Avis des Autorités environnementales locales

Mise en compatibilité du plan local d'urbanisme de
Alizay
avec la déclaration d'utilité publique
du projet de contournement Est de Rouen – Liaison A28-A13
présentée par le Préfet de Région

Avis de l'autorité administrative de l'État
compétente en matière d'environnement
sur le dossier présentant la mise en compatibilité du PLU et
comprenant le rapport environnemental

**Mise en compatibilité du plan d'occupation des sols du Vaudreuil
avec la déclaration d'utilité publique
du projet de contournement Est de Rouen – Liaison A28-A13
présentée par le Préfet de Région**

Figure 1 : Bande EPDUP dédiée au projet de liaison A28-A13
- Source : extrait du dossier (pièce G)

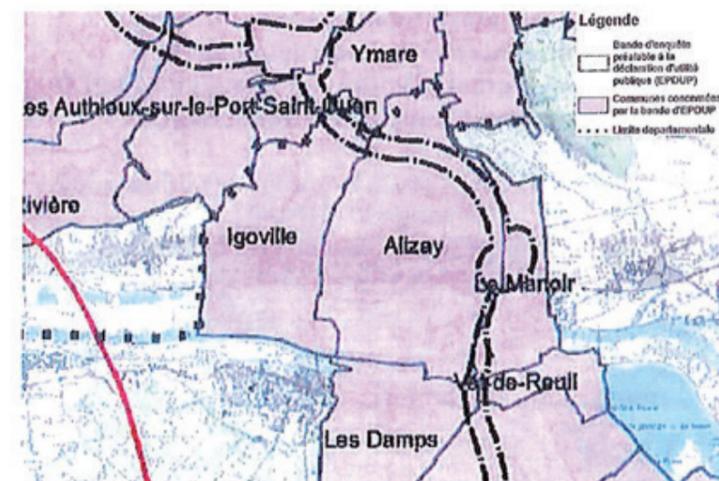
La commune d'Alizay est concernée par le passage sur son territoire du projet de contournement Est de Rouen visant à relier les autoroutes A 28 et A 13 (Cf figure 2). Afin de rendre possible la construction de cette infrastructure routière, la mise en compatibilité de son plan local d'urbanisme est nécessaire afin de prendre en compte la bande d'enquête préalable à la déclaration d'utilité publique (EPDUP) d'une largeur moyenne de 300 m (Cf figure 1).

Les modifications qu'il convient d'apporter consistent à reporter cette bande au règlement graphique et à préciser au règlement écrit, par la création de secteurs spécifiques indicés IR, les dispositions nécessaires à la mise en œuvre du projet, notamment la possibilité d'y réaliser des affouillements et des exhaussements des terrains. Elles concernent 72,2 ha de zone naturelle "N", 27,4 ha de zone agricole "A" et 9,5 ha de zone à urbaniser "AUe". Sont également déclassés 24,5 ha d'espaces boisés classés, afin de permettre d'y procéder aux déboisements nécessaires.

Figure 1 : Bande EPDUP dédiée au projet de liaison A28-A13
- Source : extrait du dossier (pièce G) -

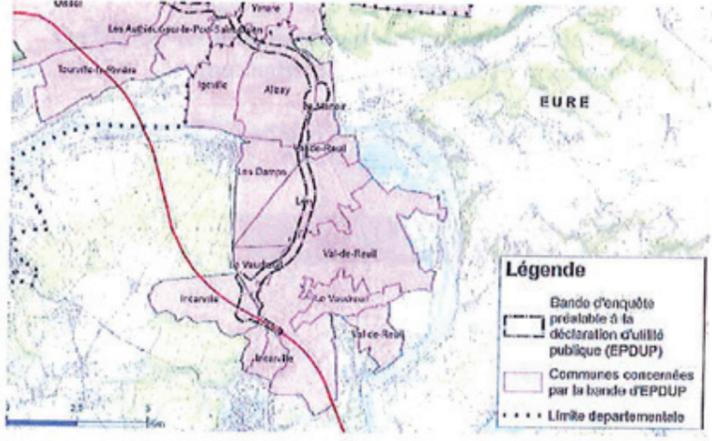
La commune du Vaudreuil est concernée par le passage du projet de contournement Est de Rouen - liaison A13-A28 (Cf figure 2), et en particulier par le raccordement avec la RD6014. Afin de rendre possible la construction de cette infrastructure routière, la mise en compatibilité de son plan d'occupation des sols est nécessaire afin de prendre en compte la bande d'enquête préalable à la déclaration d'utilité publique (EPDUP) d'une largeur moyenne de 300 m (Cf figure 1). La mise en compatibilité du POS du Vaudreuil rend nécessaire le déclassement de 55,8 hectares d'espaces boisés classés (EBC), ainsi que la modification des règlements graphiques et écrit du POS, afin notamment d'autoriser les exhaussements et affouillements de sols. A terme, la bande EPDUP fera l'objet d'un sous-zonage spécifique indicé « ir » conformément à l'article L123-1-5 du code de l'urbanisme. Ce sous-zonage « ir » concernera 56 ha de zone ND.

*Figure 1 : Bande EPDUP dédiée au projet de liaison A28-A13
- Source : extrait du dossier (pièce G)*

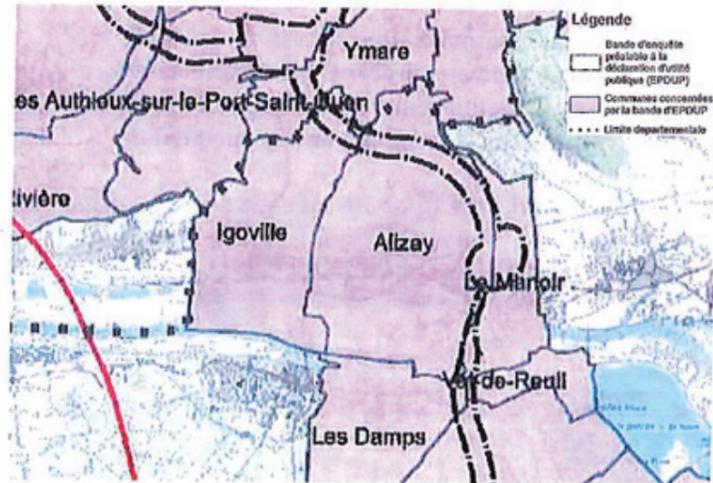
La commune d'Igoville est concernée par le passage sur son territoire du projet de contournement Est de Rouen visant à relier les autoroutes A 28 et A 13 (Cf figure 2). Afin de rendre possible la construction de cette infrastructure routière, la mise en compatibilité de son plan d'occupation des sols est nécessaire afin de prendre en compte la bande d'enquête préalable à la déclaration d'utilité publique (EPDUP) d'une largeur moyenne de 300 m (Cf figure 1).

Les modifications qu'il convient d'apporter consistent à reporter cette bande au règlement graphique et à préciser au règlement écrit, par la création de secteurs spécifiques indicés IR, les dispositions nécessaires à la mise en œuvre du projet, notamment la possibilité d'y réaliser des affouillements et des exhaussements des terrains. Elles concernent 43 ha de zone agricole "NC". Sont également déclassés 3,3 ha d'espaces boisés classés, afin de permettre d'y procéder aux déboisements nécessaires.
